COMMUNE DE MASSIEUX 01600

### MODIFICATION N°1 DU PLAN LOCAL D'URBANISME

Arrêté Municipal : 2021-165 du 01/12/2021

# **RAPPORT DE L'ENQUÊTE PUBLIQUE**

Extrait du rapport de présentation.

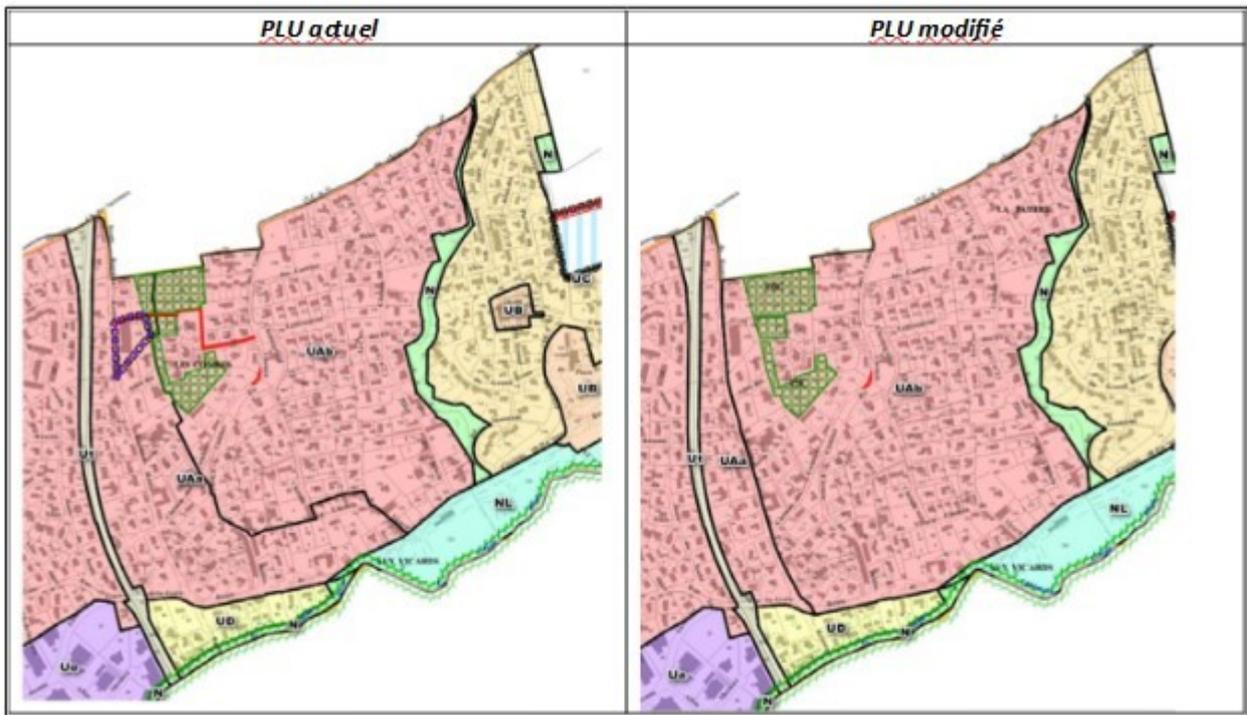
- ◆ Concernant la modification du zonage, e classement en UC de la partie ouest de la RD933 auparavant en UA, ne semble pas justifié et semble en contradiction avec le SCOT.

~modification zone UA en UC à l'ouest de la RD933. 5 ha sont concernés remarques faites aux permanences, par courriel et par les PPA

*La volonté de la collectivité, dans le cadre de cette modification, n'est pas d'empêcher la densification de l'enveloppe urbaine mais de ne pas densifier au détriment de la qualité urbaine et du cadre de vie. La densité est possible sur la commune de Massieux sans que des hauteurs très élevées soient systématiquement nécessaires. L'amélioration de la consommation foncière ne peut s'entendre comme une artificialisation totale du foncier déjà urbanisé.*

**Ceci étant dit, le maître d'ouvrage va faire un effort supplémentaire en effectuant les modifications de zonage suivantes :**

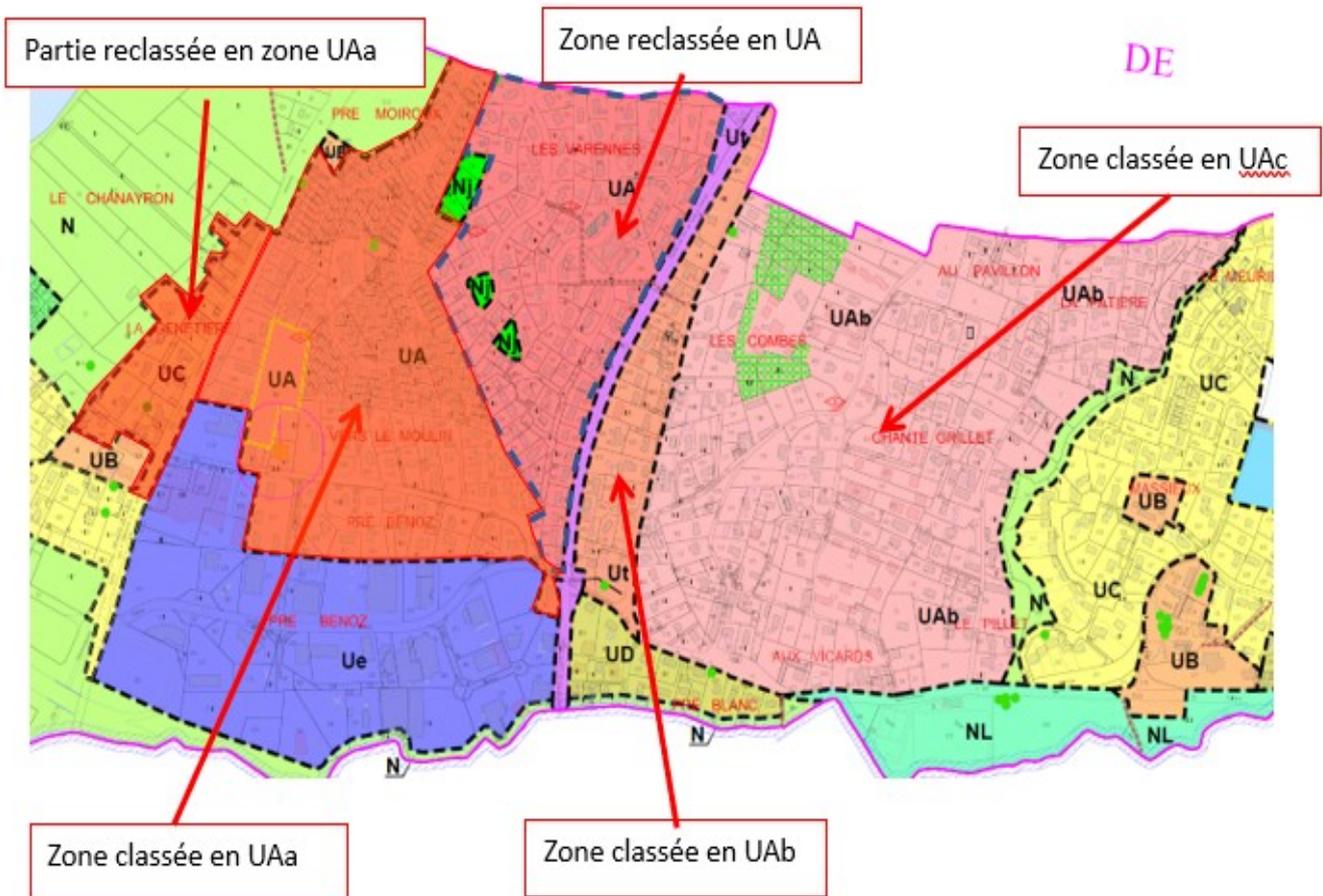
~modification des hauteurs du bâti. Baisse dans les zones UA, UB et A. Remarques nombreuses émanant d'administrés et des PPA.

- Revoir le zonage UA et la répartition entre les différentes zones et conserver une zone UA avec les règles du PLU actuel à 12 mètres de hauteur sur le secteur le plus proche de la future gare du BHNS sur l'ouest de la voie.
  - **UA** : Pas de CES, hauteur 12 mètres, coefficient pleine terre 0,2
  - **UAa** : pas de CES hauteur à 9 mètres, coefficient pleine terre 0,2
  - **UAb** : CES de 0,25 hauteur 9 mètres, coefficient pleine terre 0,4
  - **UAc** : CES de 0,20 hauteur à 9 mètres, coefficient pleine terre 0,4

**Le nom des zones est repris pour conserver la hiérarchisation du PLU.**

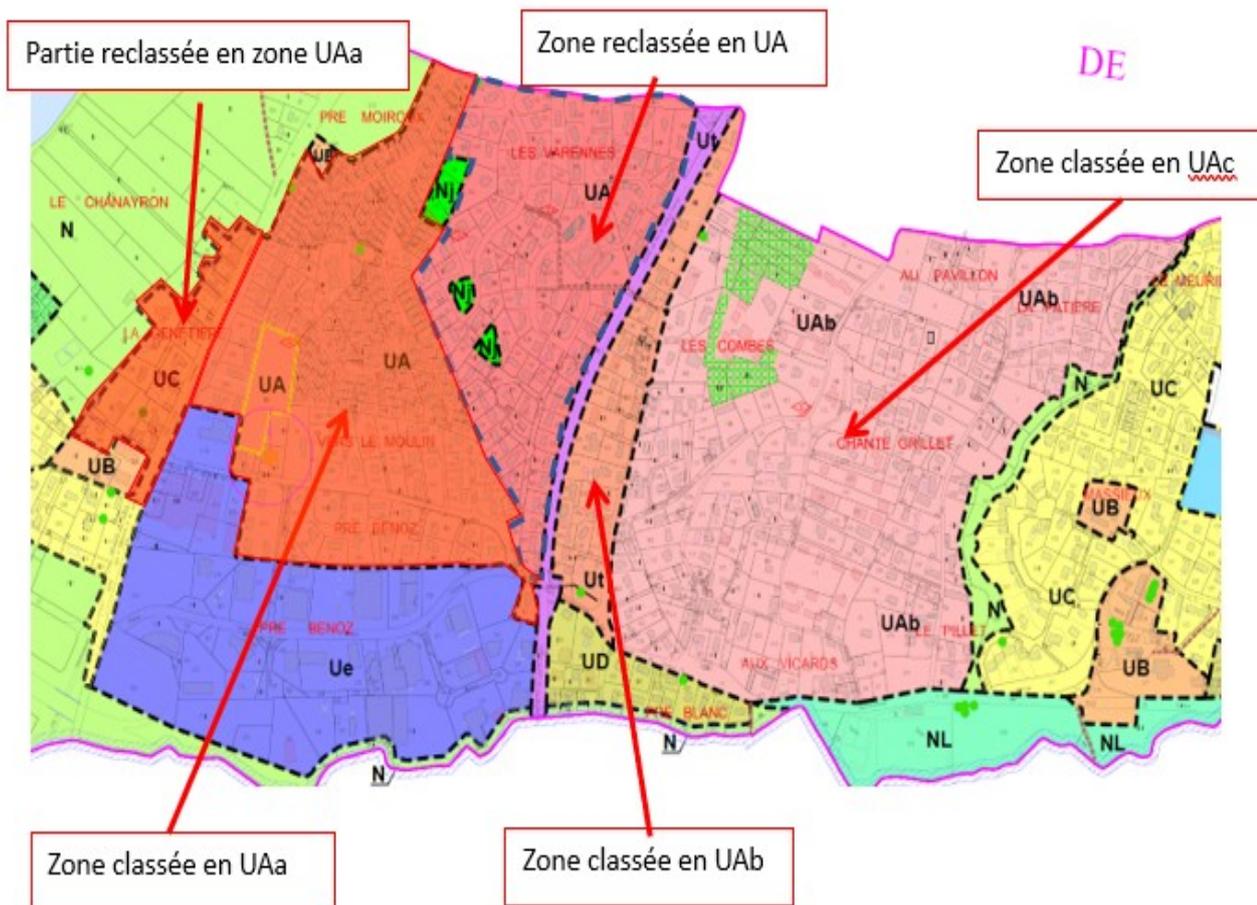
La DDT relève que les modifications influent sur le potentiel de densité bâtie en zone U et concourent ainsi à rétrograder différents secteurs en zone de densité moindre alors que Massieux est identifié en tant que « pôle de bassin de vie Sud » et que l'économie foncière est un enjeu prioritaire.

Ceci étant dit, le maître d'ouvrage va faire un effort supplémentaire en effectuant les modifications de zonage suivantes :

- Réduire le zonage UC pour reclasser la partie nord en zone UAa
- Revoir le zonage UA et la répartition entre les différentes zones et conserver une zone UA avec les règles du PLU actuel à 12 mètres de hauteur sur le secteur le plus proche de la future gare du BHNS sur l'ouest de la voie.
  - **UA** : Pas de CES, hauteur 12 mètres, coefficient pleine terre 0,2

- **UAa** : pas de CES hauteur à 9 mètres, coefficient pleine terre 0,2
- **UAb** : CES de 0,25 hauteur 9 mètres, coefficient pleine terre 0,4
- **UAc** : CES de 0,20 hauteur à 9 mètres, coefficient pleine terre 0,4

Le nom des zones est repris pour conserver la hiérarchisation du PLU.
